Hydraulischer Bereich 16 Stadtteil Rath/Derendorf
Ergebnisse der Prüfung des Sanierungskonzepts
der Reducta vom 24.08.2018 zur Sanierung des PAK-Schadens
auf dem Gelände Am Gatherhof 41

Bericht-Nr.: B160802-02-30-1B_barrierefrei

Düsseldorf, den 12.10.2018 (überarbeitet 01.07.2019)

Anlage 2: Ergebnisse zur Überprüfung der Aushubtiefen im Bohrraster

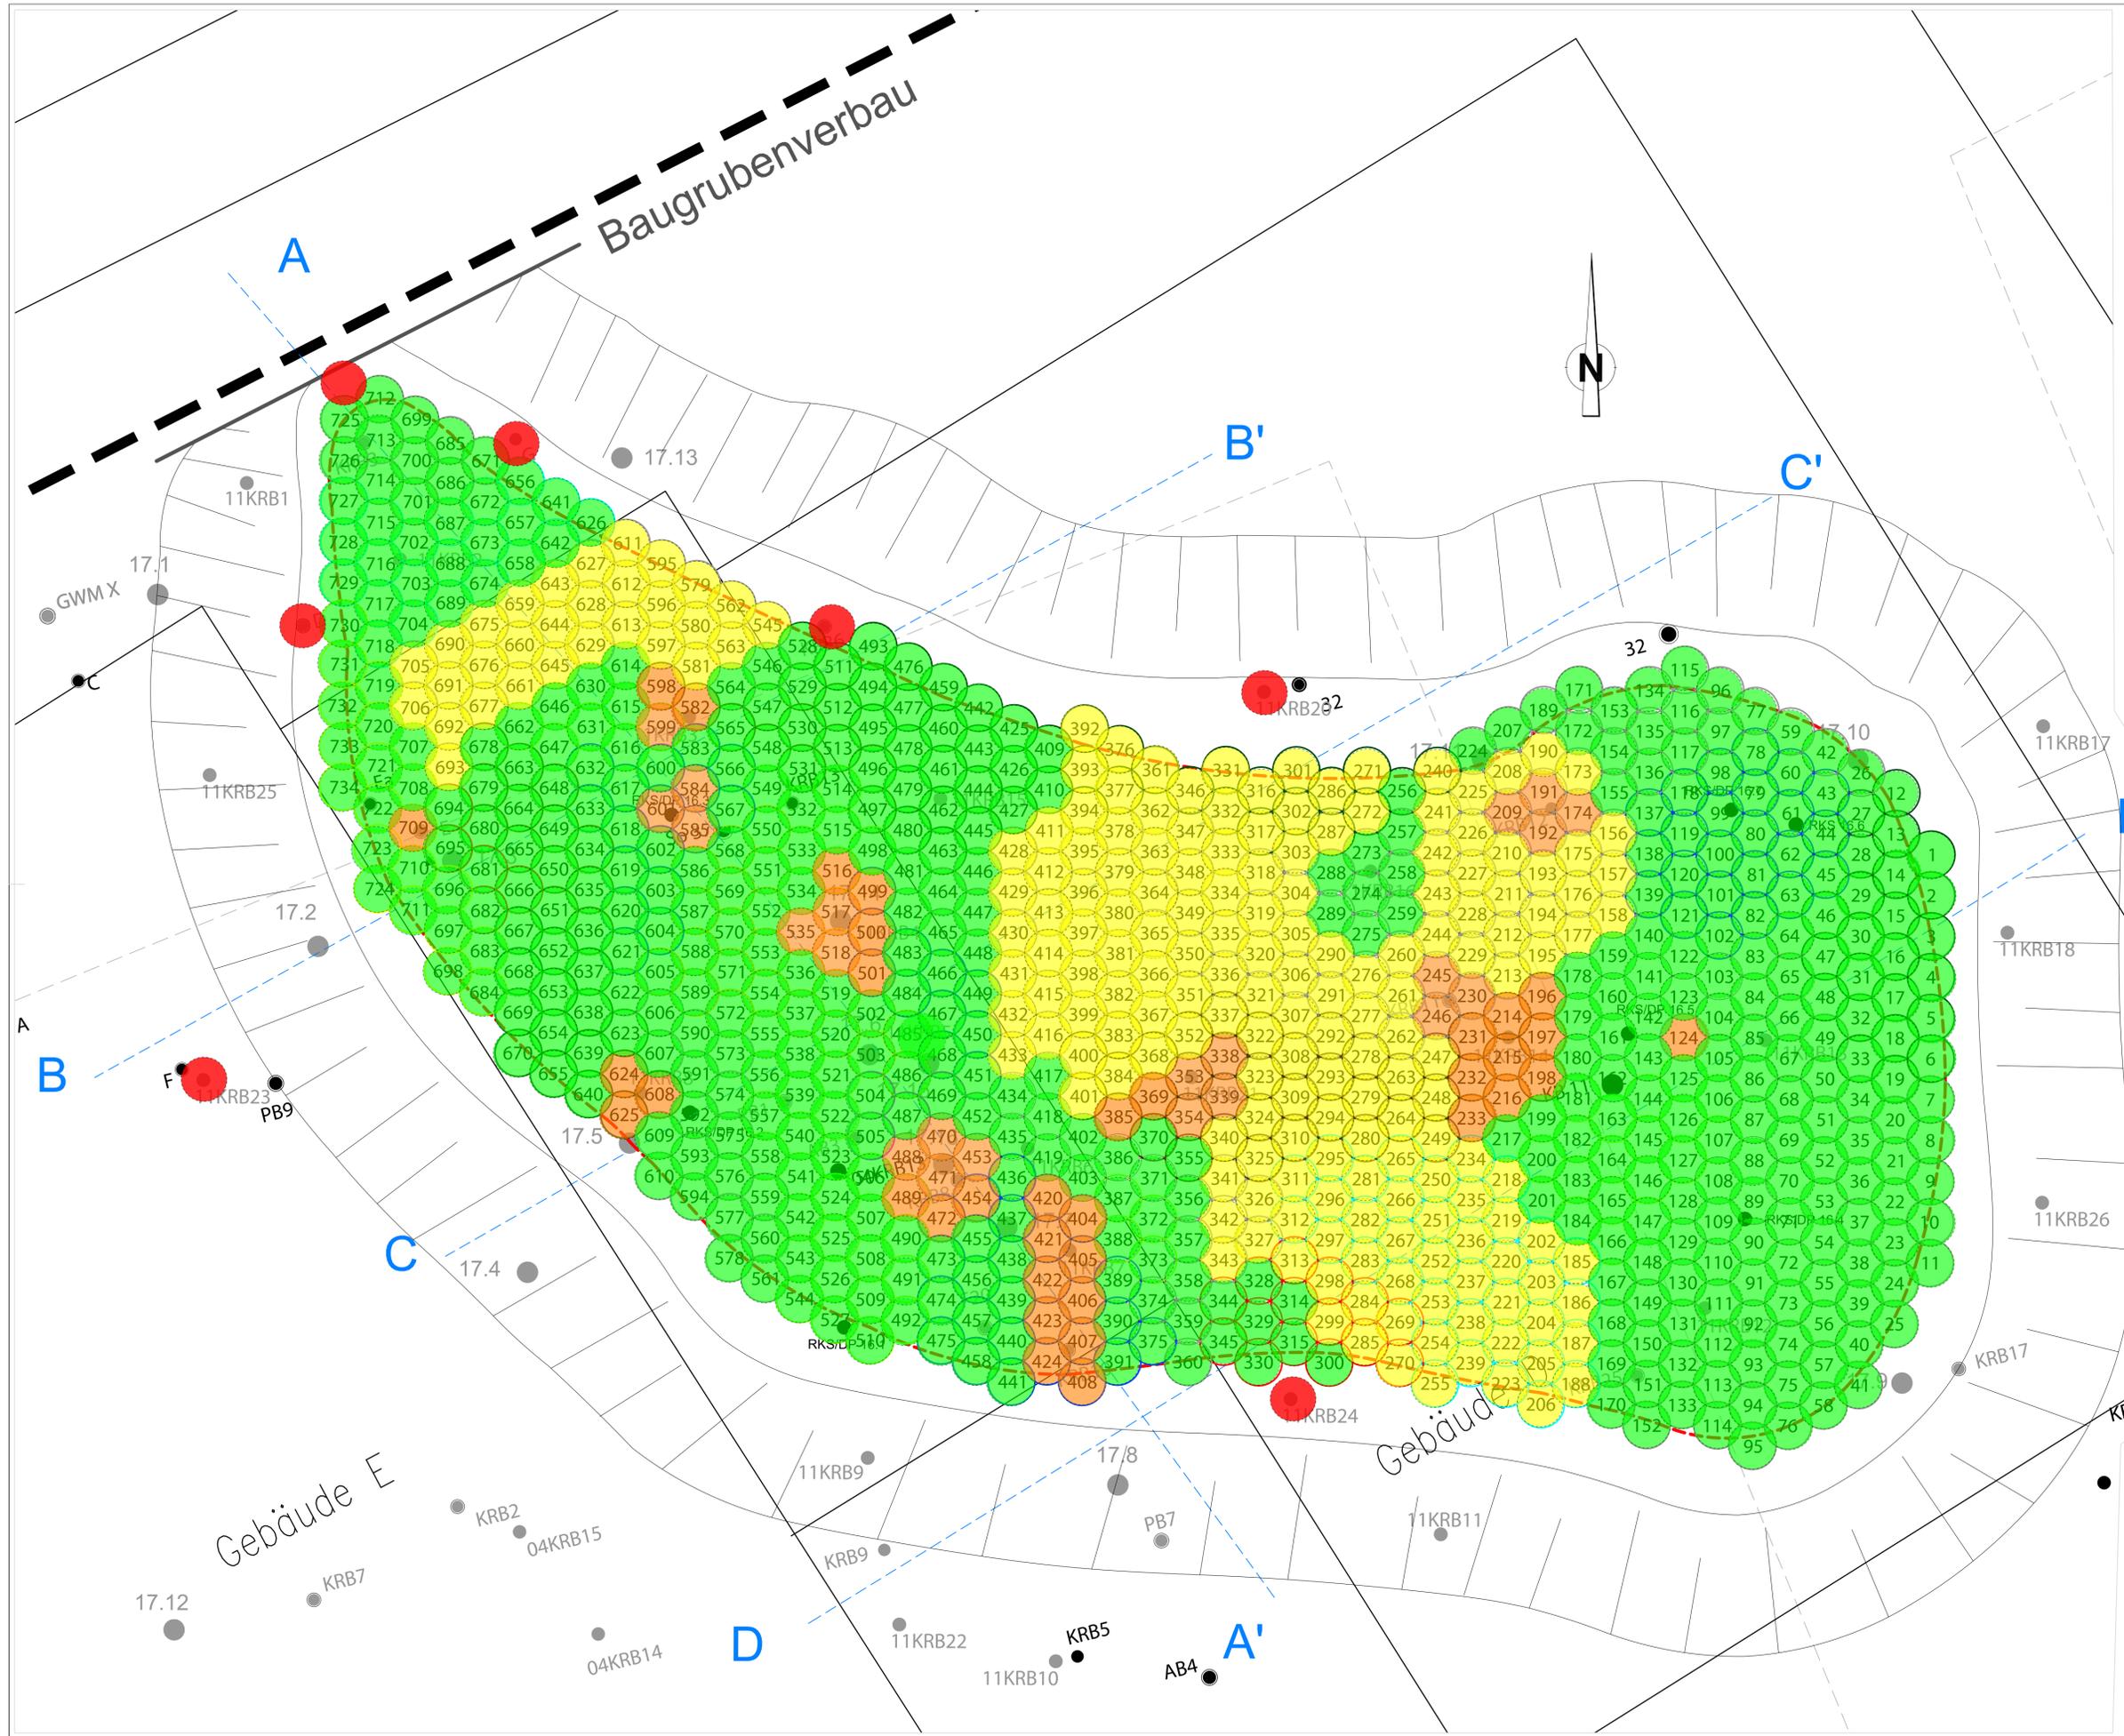
In Anlage 2 werden die Bereiche mit Erkenntnislücken in Gelb dargestellt. Dies bedeutet nicht, dass die Aushubtiefe dort unzureichend ist, sondern lediglich, dass keine genauen Erkenntnisse über die Tiefenlage des PAK-Schadens vorliegen. Wir empfehlen in den gelb markierten Arealen die Durchführung von Erkundungsbohrungen (über die Fläche verteilt, nicht für jeden einzelnen Bohrpunkt). Ggf. können die Erkundungsbohrungen schon im Zuge der Kampfmittelerkundungen erfolgen (vergleiche Kapitel 4.2 des Sanierungskonzeptes /3/).
